Project: MVV stadion te Maastricht

Onderdeel: Beoordeling constructieve veiligheid

Datum: 24 maart 2023

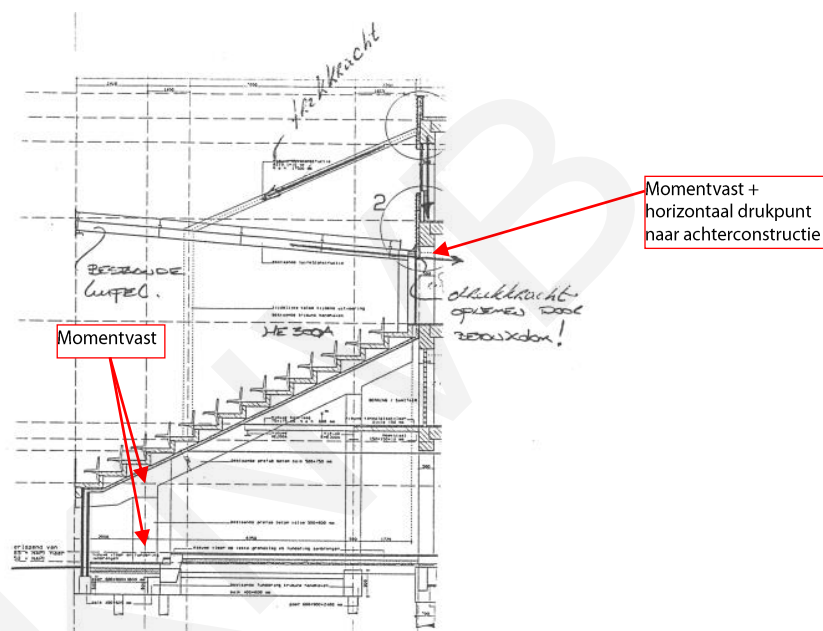
De windverbanden in het gevelvlak aan de achterzijde van de tribune (tussen de stalen kolommen) zijn verwijderd. In de berekening van de hoofdconstructeur staat vermeld dat deze niet verwijderd mogen worden. Het is onduidelijk of dit in een later stadium alsnog is herzien en op welke wijze de stabiliteit in langsrichting dan is geborgd. De stabiliteit dient middels aanvullende berekeningen beschouwd te worden.

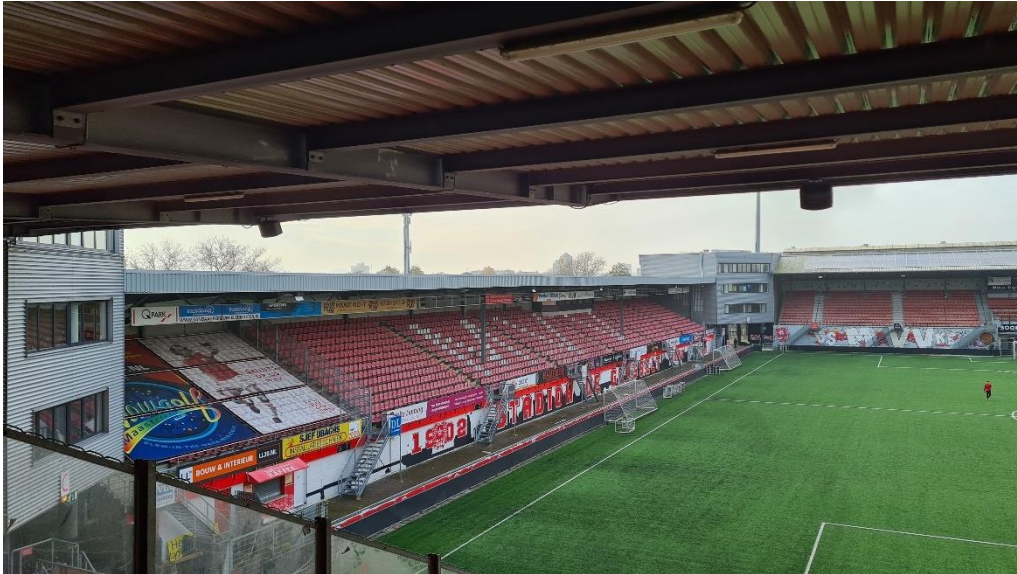
Wel is opgemerkt de boutverbindingen van de windverbanden niet eenduidig zijn uitgevoerd. Er zijn diverse diameters bouten toegepast, namelijk M10 en M12, zie ook paragraaf 4.1.6.

De, tijdens de inspecties, aangetroffen corrosie dient zeker behandeld te worden, om zo afname van de sterkte en kwaliteit te voorkomen.

Roestvoering hoofddraagconstructie

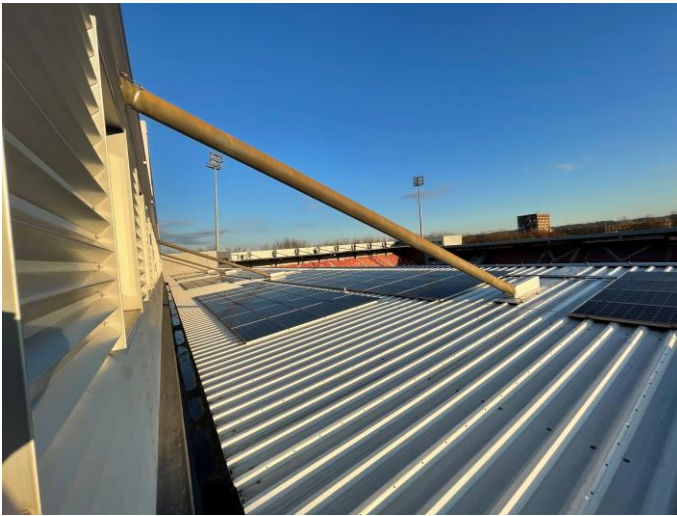
De conservering van de hoofddraagconstructie is op meerdere plaatsen onder de maat. Roestvorming van stalen profielen en/of bouten aanwezig.

Aanbevolen wordt om de gehele staalconstructie na te zien op roestvorming/onvolkomenheden en de conservering te herstellen. De bouten en borgringen welke roestvorming vertonen dienen vervangen te worden.

Geknikte windverbanden.

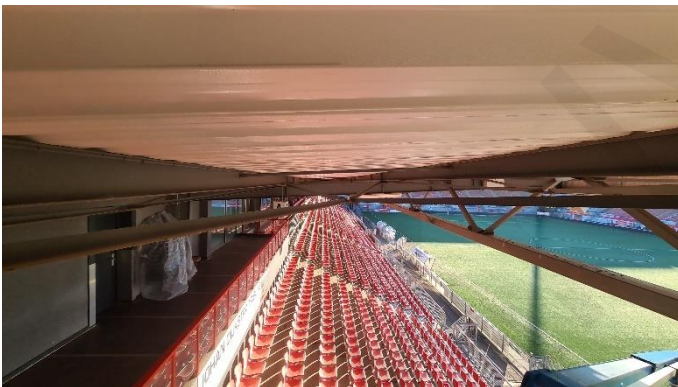
De windverbanden zijn te lang, waardoor deze bij windbelasting niet op trek belast zullen worden totdat de constructie significant vervormd.

De windverbanden dienen aangepast en/of vervangen te worden op dit op te lossen.

Nr. 2

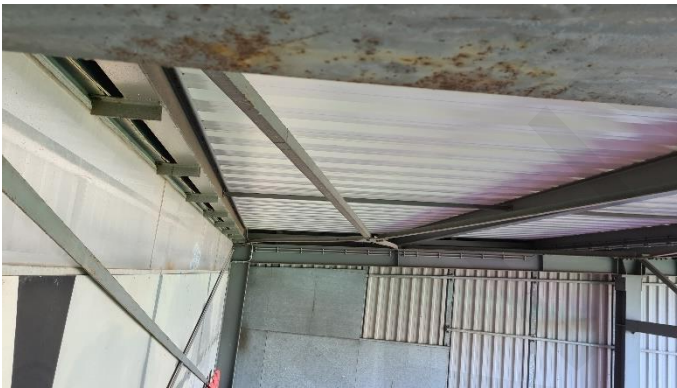
Geknikte windverbanden.
De windverbanden zijn te lang,
waardoor deze bij windbelasting niet
op trek belast zullen worden totdat de
constructie significant vervormd.

De windverbanden dienen aangepast
en/of vervangen te worden op dit op te
lossen.

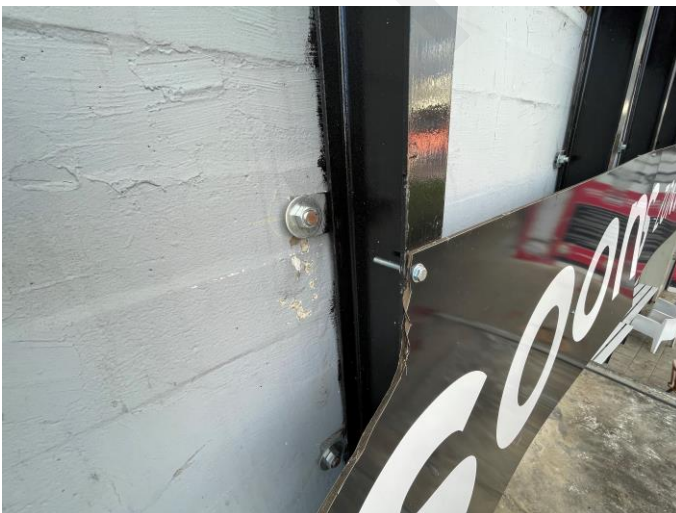
Conform de berekening zijn de voorste twee gaten niet aanwezig. De tweede rij (naast de kolom) dienen wel voorzien te zijn van bouten. Het oogt alsof deze niet zijn aangebracht.

Hier dient nader (destructief) onderzoek naar gedaan te worden.

Nr. 5

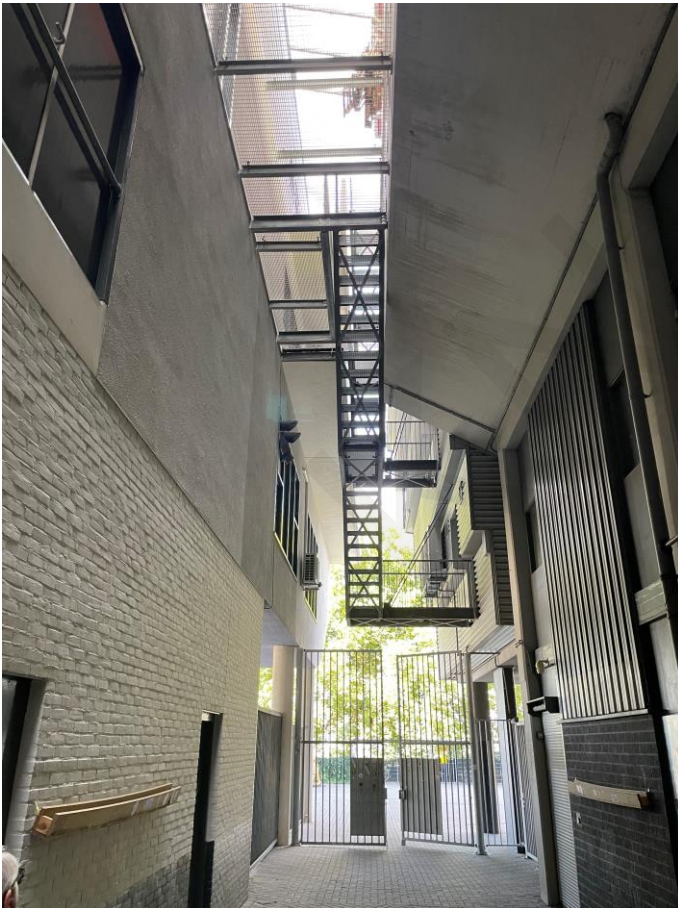
Voor een stabiel statisch schema dient de UNP rechts momentvast aan de kopplaat met schot verbonden moeten zijn. Echter, deze verbinding bestaat uit slechts twee bouten verticaal boven elkaar.

Het is niet aannemelijk dat deze verbinding voldoende momentcapaciteit heeft. Dit dient nader onderzocht te worden en rekenkundig getoetst te worden.

Nr. 9

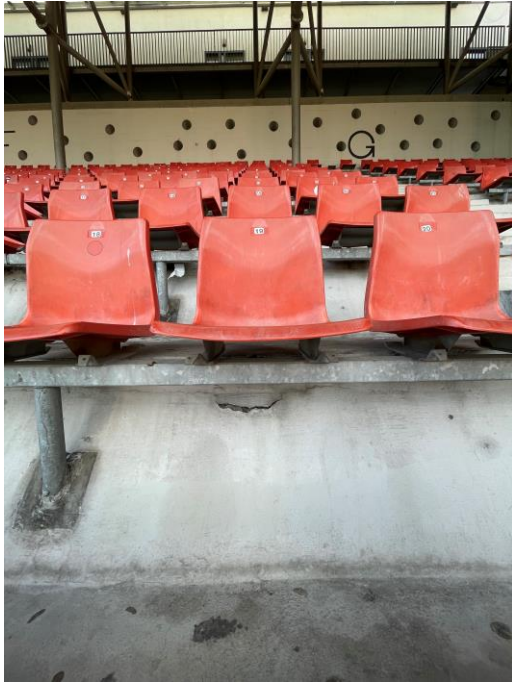
Betonrot aan bovenzijde tribune. De wapening in de treden (schuine vlakken) werkt niet als wapening voor de hoofddraagconstructie.

De wapening dient geconserveerd te worden en het beton dient hersteld te worden.

Nr. 9

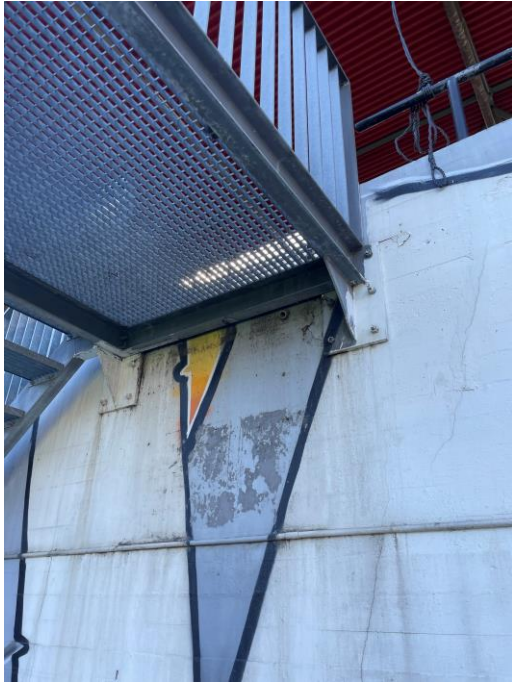
Betonrot aan bovenzijde tribune. De wapening in de treden (schuine vlakken) werkt niet als wapening voor de hoofddraagconstructie.

De wapening dient geconserveerd te worden en het beton dient hersteld te worden.
